福島第二原子力発電所 1号（2, 3, 4号）発電用原子炉 廃止措置計画認可申請について （審査会合における指摘事項の回答）

令和 2 年 1 1 月 2 6 日
東京電力ホールディングス株式会社

管理区域図，解体対象施設の配置

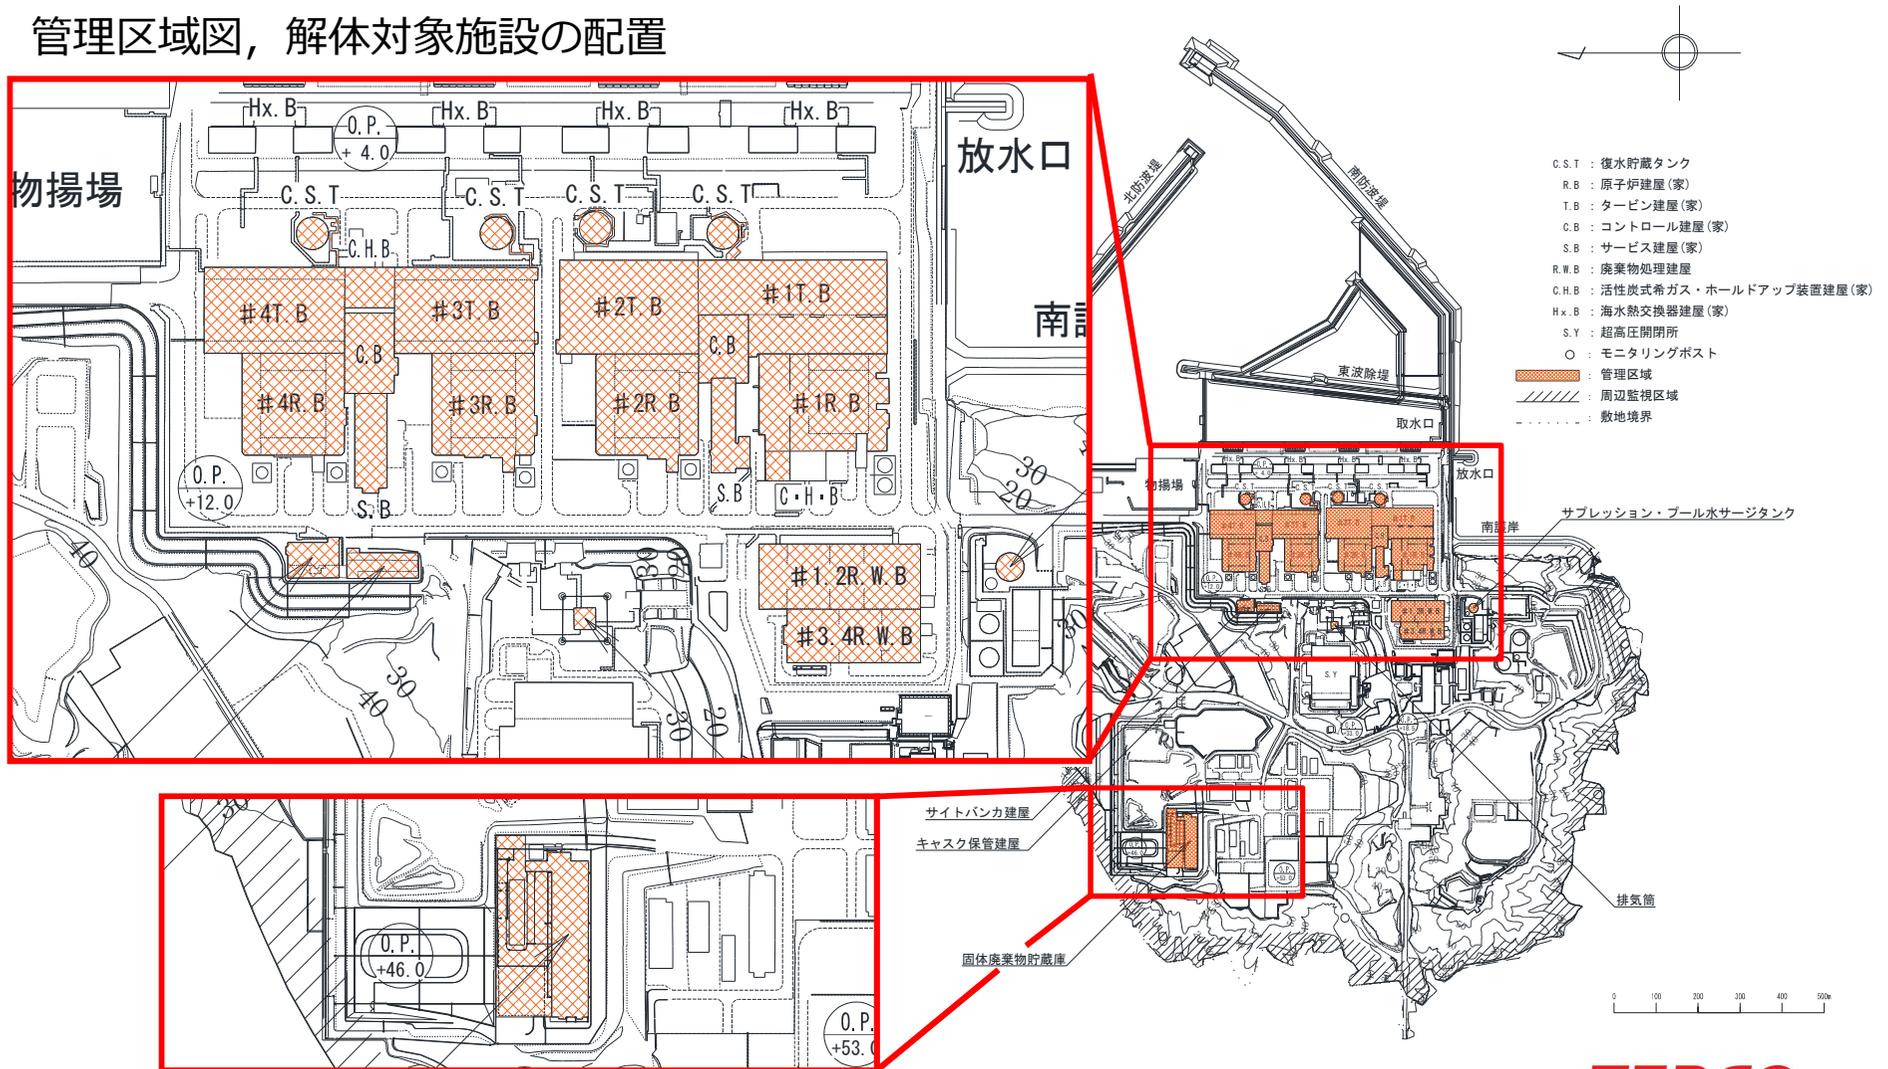
図面において、廃止措置対象施設とそれ以外の施設が区別できるように、申請書・審査資料に記載されている図面を明瞭にすること。
